## 改善箇所説明図

エンジン制御ユニット

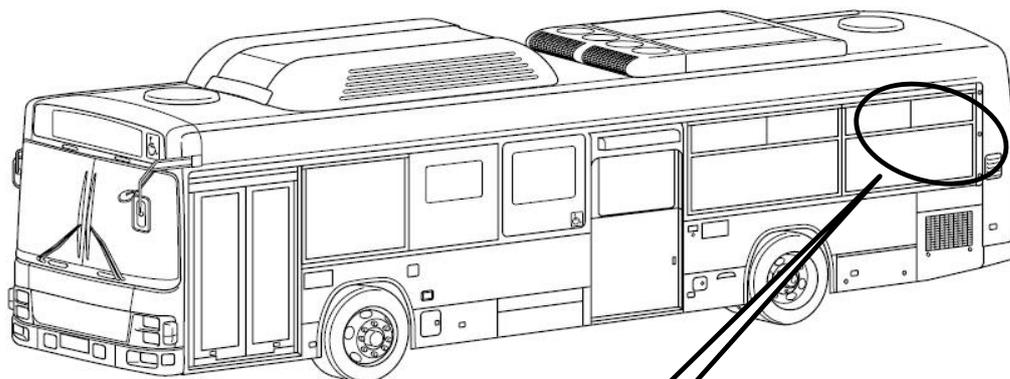
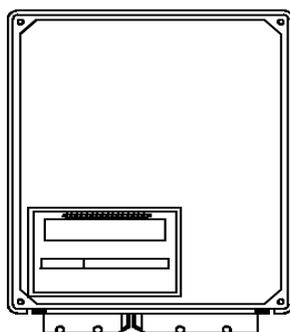
基準不適合発生箇所

圧縮天然ガス（CNG）エンジン搭載の自動変速機仕様の路線バスにおいて、エンジン制御ユニットのアイドル回転制御プログラムが不適切なため、アイドル時の負荷が変動すると、アイドル回転が高くなったままとなることがある。そのため、自動変速機がニュートラルから変速しなくなり、最悪の場合、発進できなくなるおそれがある。

改善の内容： 全車両、エンジン制御ユニットの制御プログラムを書き換える。

識別：運転者席左側ドア開口部のシリアルナンバープレート付近に、黄色シールを貼付する。
